46F-02-007

不具合連絡書

030-4629-000

CONTACT REC QLC PRESS FIT

略図(必要な場合のみ)

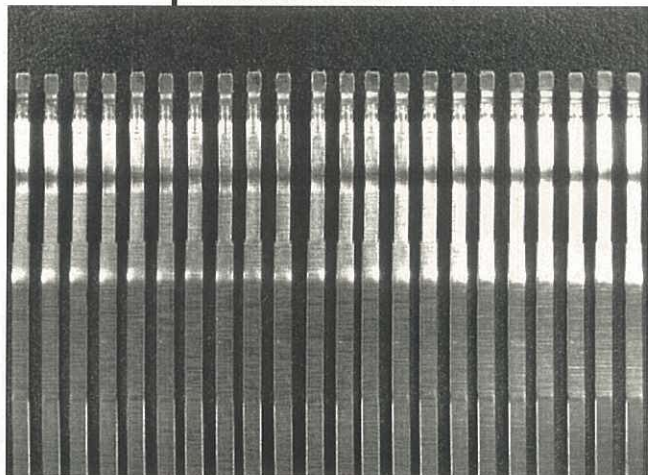
端子間寸法0.801±0.12のところ0.971あり
